Rapport etter kontroll 07.11.2024 (inspeksjonsrapport 2024.282.I.SFRO)

Denne rapporten omhandler forhold som ble avdekket under tilsyn hos HERMOD TEIGEN AS AVD EGRSUND (Hermod Teigen) (virksomhetsnummer: 916263775) den 7. november 2024.

Figur 1: Utdrag fra Forurensning, anlegg: Hermod Teigen Egersund

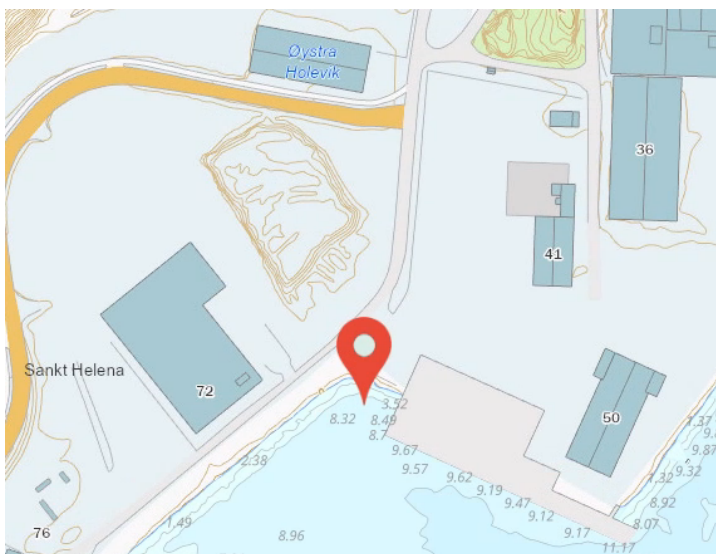
Utslippspunktet

Forurenset overvann skal i henhold til tillatelsen (vilkår 3.3.2) føres ut i Holveiga rett ved kai, 60 cm under vannflaten.

I forbindelse med kontrollen ba Statsforvalteren om koordinatene for utslippspunktet. Disse ble ettersendt (i epost 19. november 2024), og har nå blitt lagt inn i myndighetenes database Forurensning, se utdrag under.
